18-11-2022

Betreft: Aequator koffiemachines – nieuwe ventilator

1004889 - VENTILATOR COMPLEET 24VDC

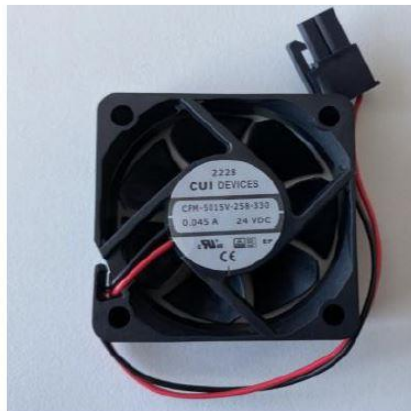
We willen jullie graag informeren dat de ventilator van alle nieuw geproduceerde koffiemachines is vervangen. Oorzaak hiervan is een onverwachte leverstop vanuit de leverancier waardoor de bestaande ventilator niet meer leverbaar is. Om continuïteit voor productie en leveringen te waarborgen zijn we gedwongen een tijdelijk alternatief te gebruiken tot de nieuwe ventilator leverbaar is. In de toekomst zullen alle Aequator koffiemachines worden uitgerust met de nieuwe ventilator.

NEW version

4800 rpm
29 max dB (A)

Interim solution

6100 rpm
33 dB (A)

Old version

5000 rpm
30 dB (A)

Coffee First heeft inmiddels beoordeeld dat deze tijdelijke ventilator van het merk CUI een onacceptabel geluid geeft. Nieuwe leveringen (machines uit voorraad welke zijn uitgerust met de CUI ventilator) zullen daarom worden uitgerust met de door ons geselecteerde alternatieve ventilator van Sunon, zie volgende bladzijde voor specificaties.

De nieuwe ventilator vanuit Aequator (Chan Yu) zal worden toegepast in de Salvador Touch machine vanaf serienummer 6812210001. Wanneer artikel 1004889 als onderdeel besteld wordt zal ook deze Sunon ventilator worden uitgeleverd, dit als setje met 2x schroef T20 4,5x12mm. Deze Sunon ventilator zit ook bij de jaarlijks onderhoudssetjes.

5000 rpm
29 dB (A)
